Ministero dell'Ambiente e della Sicurezza Energetica

**Commissione Tecnica di Verifica dell'Impatto Ambientale – VIA e VAS
Sottocommissione VAS**

Parere n. 56 del 29/12/2023

Piano:	Aeroporto di Firenze Project review del Piano di Sviluppo Aeroportuale al 2035 IDVIP: 9900
Autorità proponente:	Ente Nazionale per l'Aviazione Civile - ENAC
Autorità precedente:	Ente Nazionale per l'Aviazione Civile - ENAC

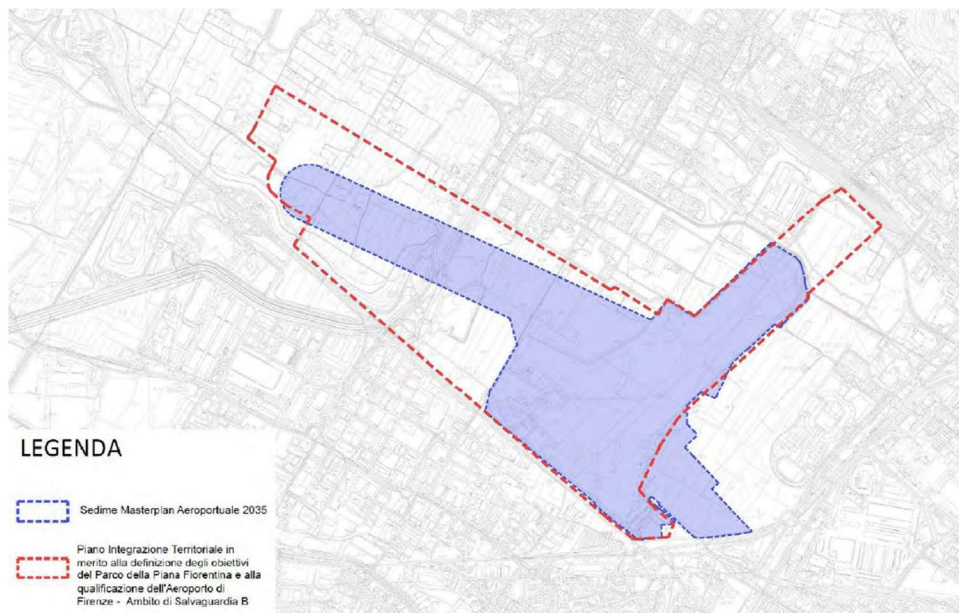
- Le interferenze planimetriche ed areali tra le previsioni di espansione del sedime aeroportuale della PR-PSA e il Parco agricolo della piana sono di **96,9 ha dei quali circa il 20% (19,2 ettari) interessa l'area del PUE di Castello (Comune di Firenze) destinata a parco urbano ed il restante 80% (77,7 ettari) interessa il Comune di Sesto Fiorentino**. Il Proponente sottolinea che, rispetto agli 8.500 ha totali di estensione del parco agricolo della piana, la sottrazione determinata dalla PR-PSA è valutata in circa l'1%. Ulteriori 71 ha sono interessati dalle opere connesse alla nuova pista (opere di riassetto idraulico e opere viarie), finalizzate ad usi non in contrasto con la disciplina del parco agricolo.

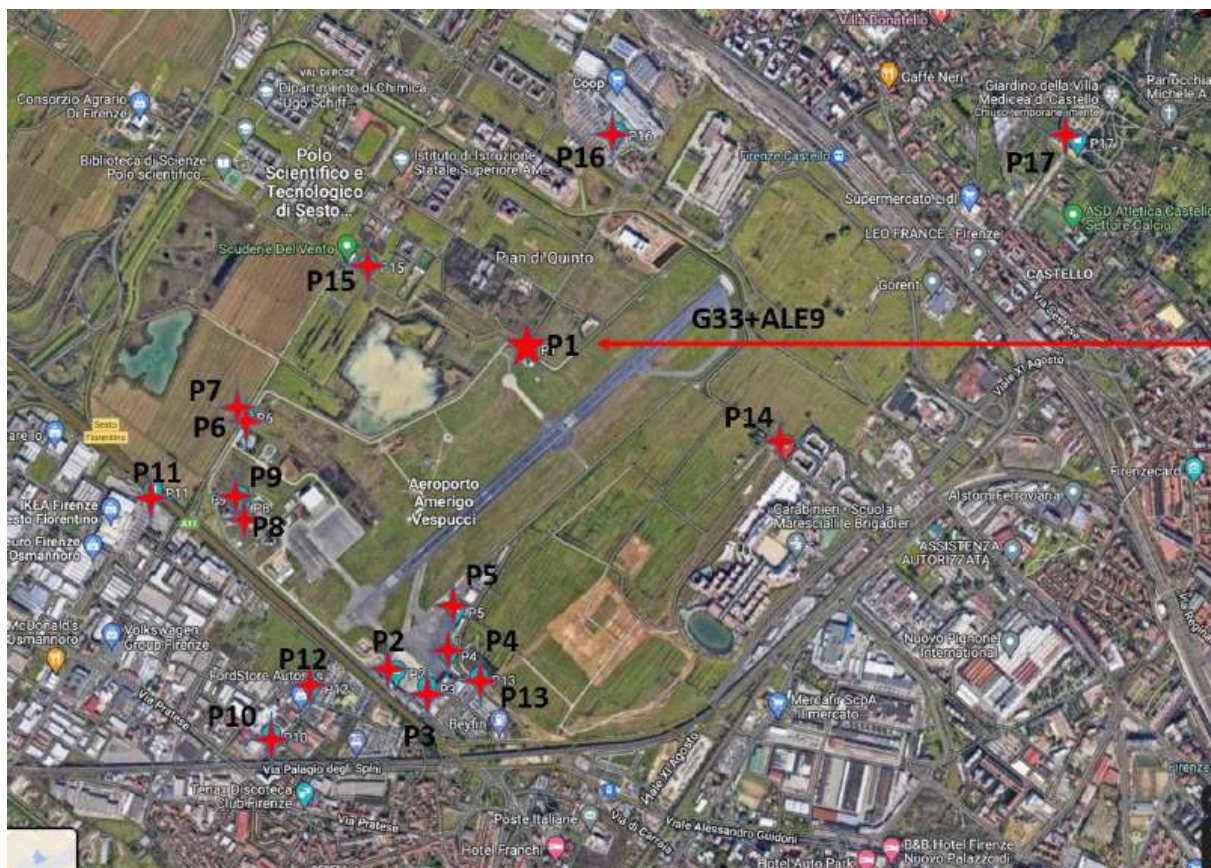
In relazione agli aspetti vibrazionali, questa Commissione valuta che:

- Per la tematica vibrazioni il Proponente ha indicato soltanto i risultati di indagini vibrazionali svolte nel 2015, ma non sono state fornite indicazioni, in relazione al PR-PSA 2035, di valutazioni previsionali degli impatti sui ricettori potenzialmente impattati nella fase di esercizio, ma anche e soprattutto per la fase di cantiere. Pertanto, sarà necessario approfondire lo studio della tematica vibrazioni effettuando:

Figura 5-126 Oasi WWF nella Piana Fiorentina

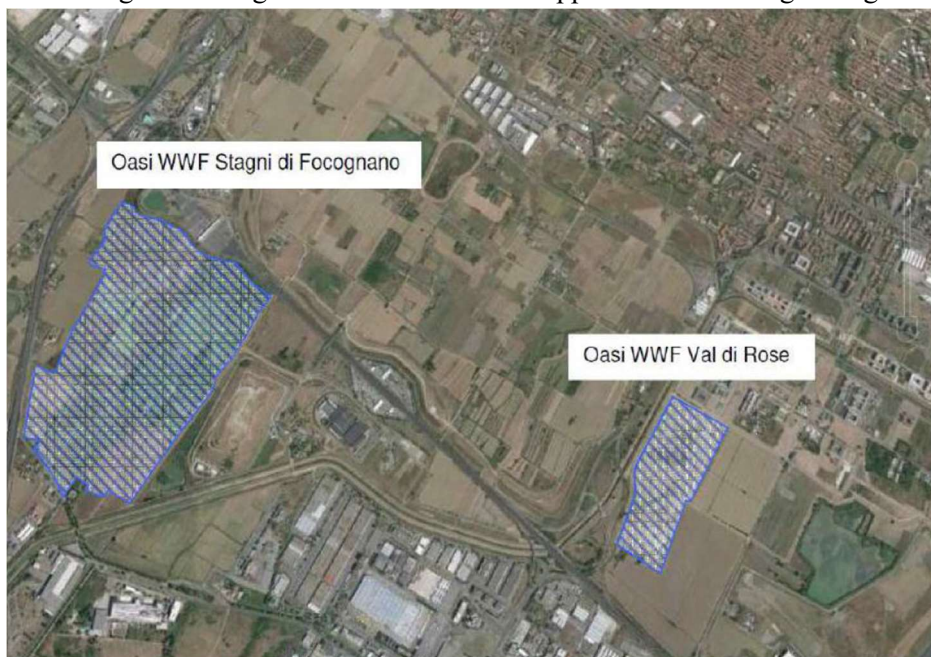
- Il proponente considera come una zona *buffer* di 5 km di raggio come potenziale Zona di Influenza dell’opera all’interno della quale valutare gli effetti negativi sulle varie componenti ambientali e in particolare sugli *habitat* e sulle specie di siti della rete Natura e, in particolare, dell’avifauna,
- In un’area *buffer* di 5 km dall’infrastruttura aeroportuale, rientrano le aree protette riportate nella tabella seguente.
- Lo studio di Incidenza ambientale (VInCA) limitato alla **Fase I (di “Screening”)**, che accompagna lo Studio Ambientale Preliminare Integrato, conclude sulla **necessità di proseguimento delle fasi di analisi con la Fase 2 della VInCA (“Valutazione appropriata”)**, che giunge a proporre e descrivere misure di compensazione.
